Title - Sujet Floating Wharves-Multiple Locations Floating wharves, Multiple Locations, New Brunswick	
Solicitation No. - N° de l'invitation EC373-222450/A	Amendment No. - N° modif. 003
Client Reference No. - N° de référence du client EC373-222450	Date 2022-03-31
GETS Reference No. - N° de référence de SEAG PW-\$PWJ-004-6181	
File No. - N° de dossier PWJ-1-44181 (004)	CCC No./N° CCC - FMS No./N° VME
Solicitation Closes - L'invitation prend fin at - à 02:00 PM Atlantic Daylight Saving Time ADT on - le 2022-04-07 Heure Avancée de l'Atlantique HAA	
F.O.B. - F.A.B. Plant-Usine: <input type="checkbox"/> Destination: <input checked="" type="checkbox"/> Other-Autre: <input type="checkbox"/>	
Address Enquiries to: - Adresser toutes questions à: Johnston (PWJ), Edward	Buyer Id - Id de l'acheteur pwj004
Telephone No. - N° de téléphone (506) 343-6382 ()	FAX No. - N° de FAX (506) 851-6759
Destination - of Goods, Services, and Construction: Destination - des biens, services et construction:

This Solicitation Amendment No. three (3) is raised to include the following Addendum No. three (3).

CONTAINERS LAYOUT (BOTTOM PART OF FLOATS)
EMPLACEMENT DES CONTENANTS (PARTIE INFÉRIEURE DES QAIS FLOTTANTS)

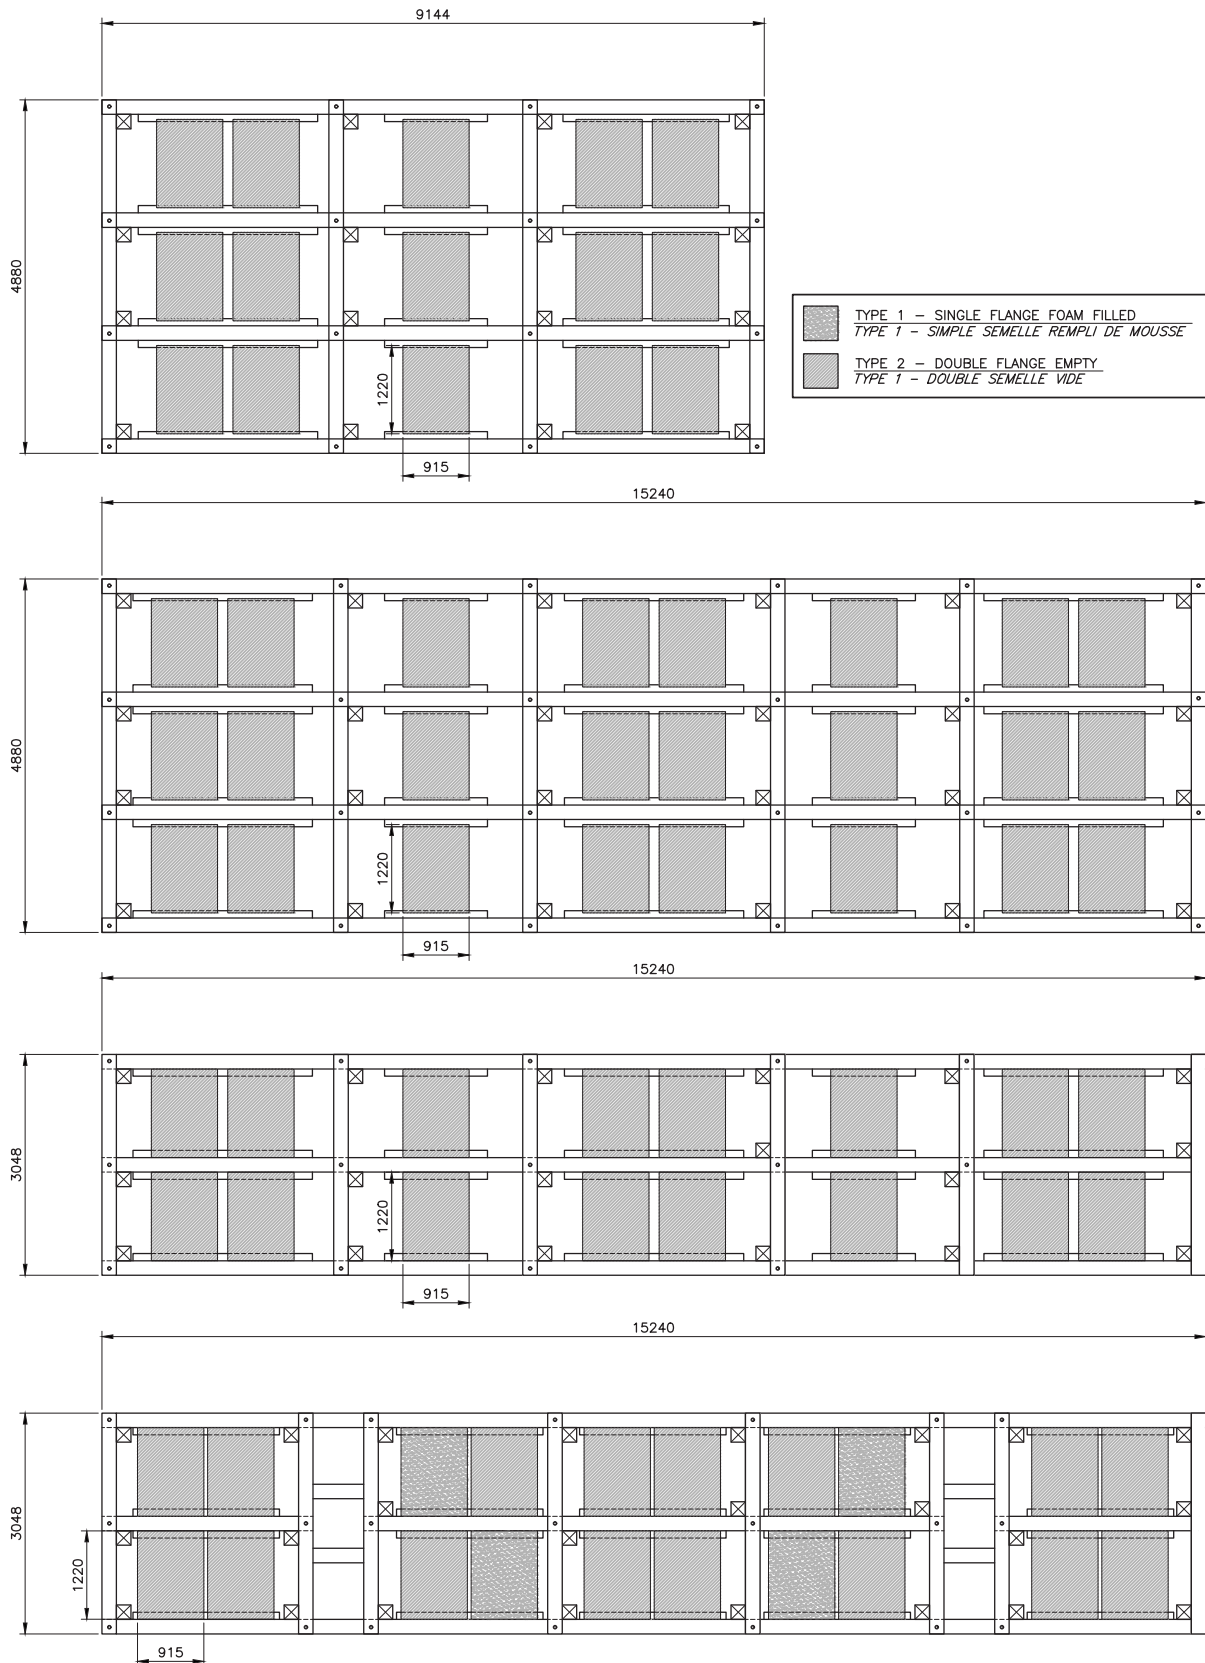
Suppliers notified PSPC that contractors weren't requesting the same amounts of containers. Clarification on layout of containers on the bottom layer of the floats. See detail, indicating the positions of the float containers, depending on the width and length of the floating docks.
